BRUXELLES. Rue Marcq 7 (arch. H.L.F. PARTOES, 1826)

**Avis préalable: Avant-projet de restauration et de rénovation en
maison unifamiliale**

Avis de principe de la CRMS

Véranda en façade arrière : plans et coupes des situations existante et projetée, extraits de la demande

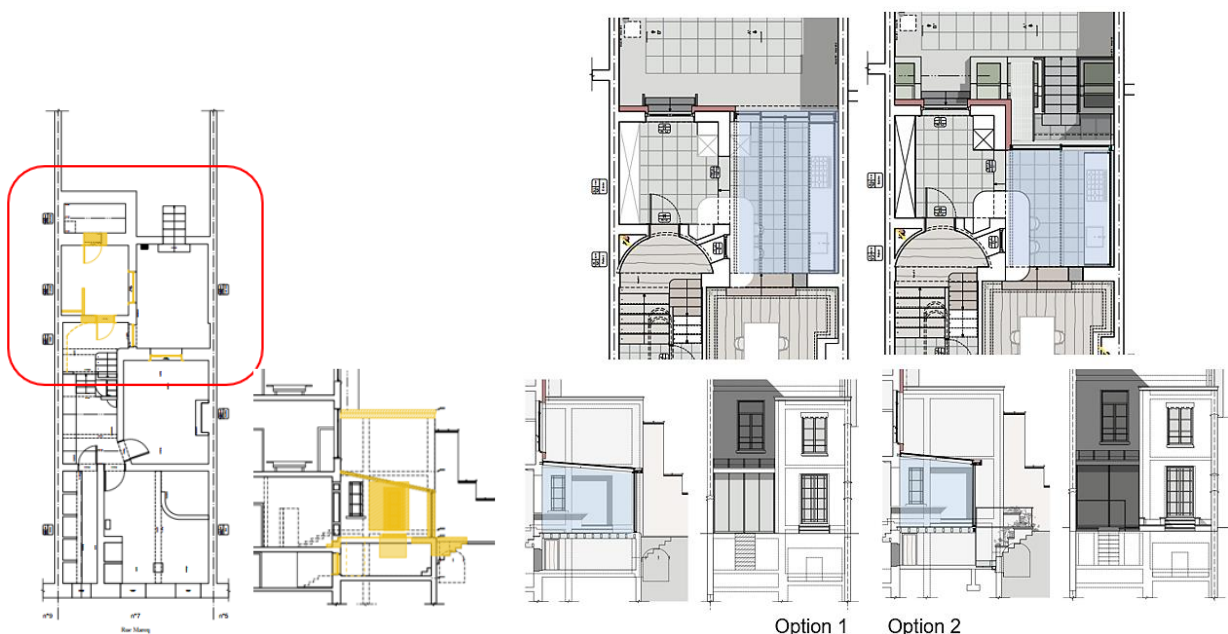
♦ Selon la CRMS, la présence d'une **véranda** ouvrant sur le jardin est acceptable, car ce volume n'entrave pas la lecture de la façade arrière classée et contribue à l'habitabilité du bien et à une bonne articulation des espaces de vie.

L'avant-projet propose d'améliorer la véranda existante en la remplaçant par une structure plus qualitative, avec deux options envisagées. L'option 1 conserve l'emprise existante du volume, mais propose de définitivement combler l'escalier originel qui mène à l'ancienne cour basse. L'option 2 réduit l'emprise de la nouvelle véranda, pour dégager une vue sur l'ancienne cour basse. L'escalier existant serait réutilisé et assorti de massifs plantés, tandis qu'une passerelle relirait la véranda au jardin.

L'option 1 semble préférable d'un point de vue fonctionnel, car elle simplifie l'accès au jardin tout en offrant une surface de vie plus importante. La CRMS n'y est pas opposée. L'option 2, est plus 'conservatrice' et permet de renouer davantage avec une situation d'origine. Mais ce n'est que partiel et cela doit s'assortir de nouveaux dispositifs pour assurer le fonctionnement de la maison. En tous les cas, les deux options sont de qualité et bien intégrées sur le plan patrimonial. La CRMS laisse le choix au demandeur pour choisir l'option à privilégier.

Les détails constructifs de la nouvelle véranda (profils métalliques, dimensions et vues, teintes, ouvertures, etc.) devront garantir une réalisation de qualité, bien intégrée au bâtiment historique.
